Numer referencyjny: PFZ.271.1.1.2026.PF

## INFORMACJA

### dla Wykonawców nr 6

#### „Termomodernizacja budynków użyteczności publicznej w Gminie Zduńska Wola”

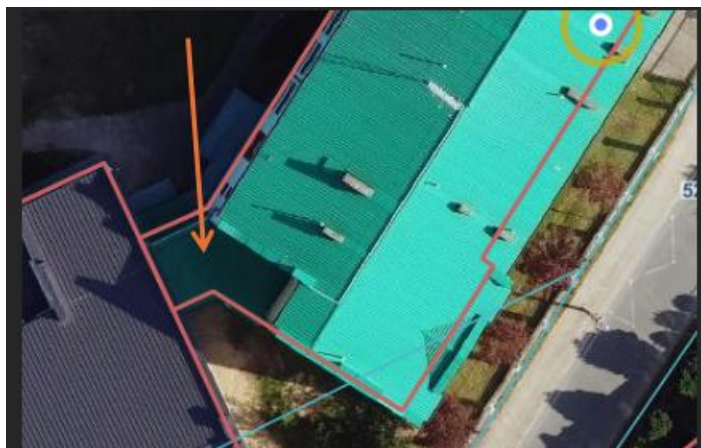
Jeśli zakres przedmiotu zamówienia obejmuje ocieplenie ścian zewnętrznych również pozostałych segmentów poza budynkiem byłego gimnazjum, proszę o informację czy poszczególne segmenty są już ocieplone, jakim materiałem oraz jaka jest jego grubość.

**Zakres prac termomodernizacyjnych dotyczy części budynku byłego gimnazjum i łącznika nr 1.**
